# 小型トラック 制動装置（ブレーキキャリパー）のリコール

リコール番号 4836

（届出日：2020年12月16日 開始日：2020年12月17日）

# 改善箇所説明図

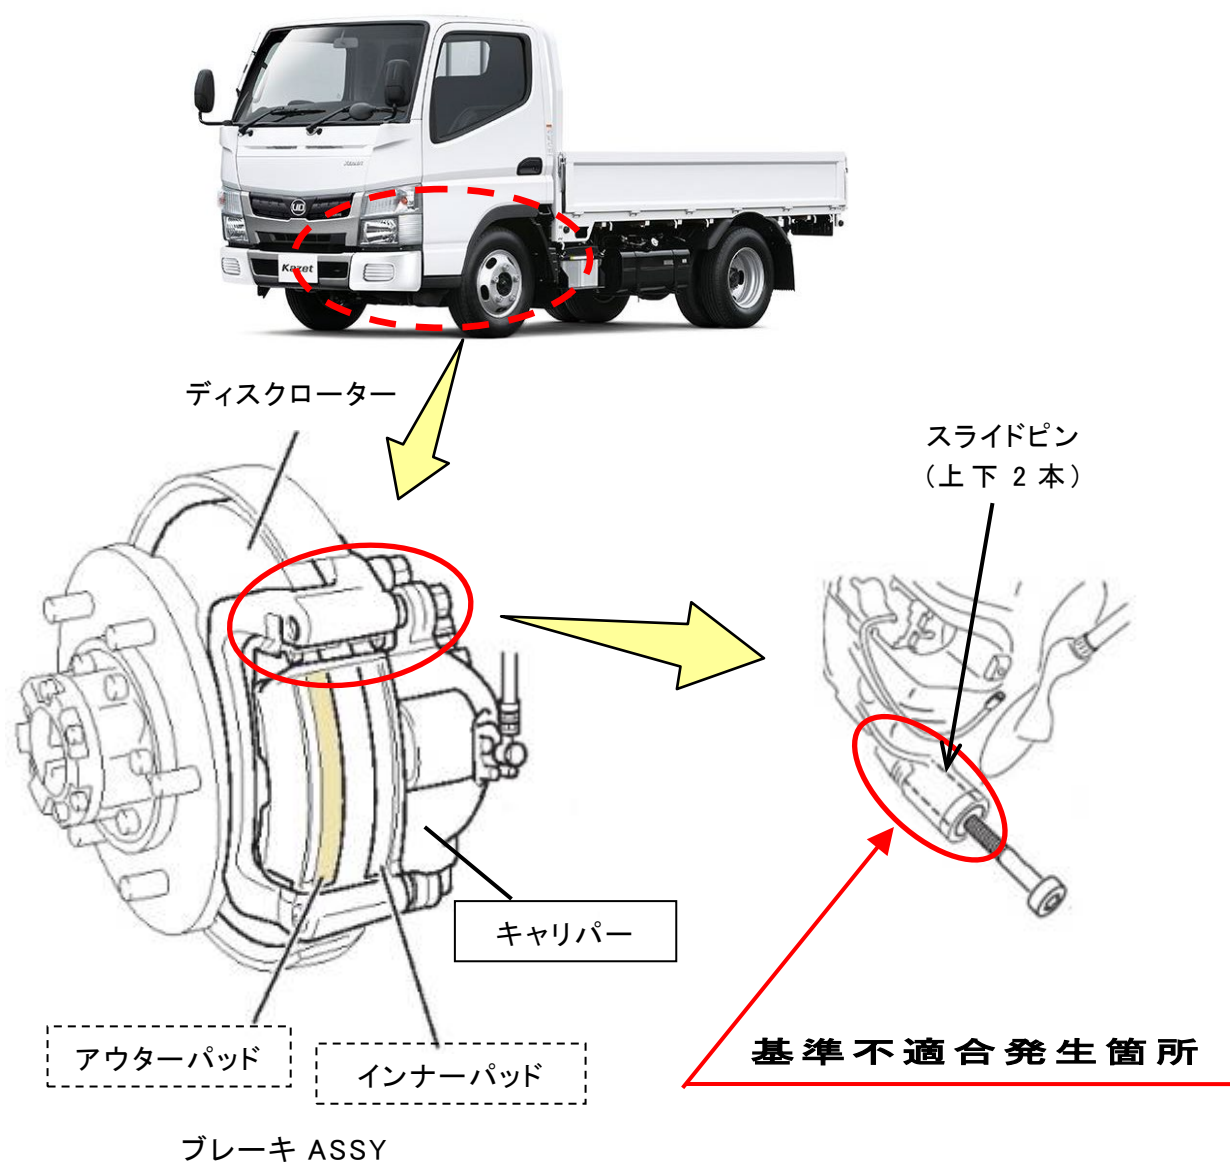
小型トラックにおいて、前輪用ブレーキキャリパーのスライドピンにグリスが塗布されていないものがある。そのため、そのままの状態で使用を続けると、ブレーキ操作後にアウターパッドが戻りきらなくなって著しく摩耗し、最悪の場合、アウターパッドが脱落するおそれがある。

全車両、前輪用ブレーキキャリパーのスライドピンのグリス塗布状況を点検し、グリスが塗布されていない場合には、キャリパーを交換するとともにパッド摩耗量の測定を行い、アウターパッドに著しい摩耗が認められた場合はパッドも交換する。

注 :  は交換する部品を示す。

はアウターパッドに著しい摩耗が認められた場合に交換する部品を示す。
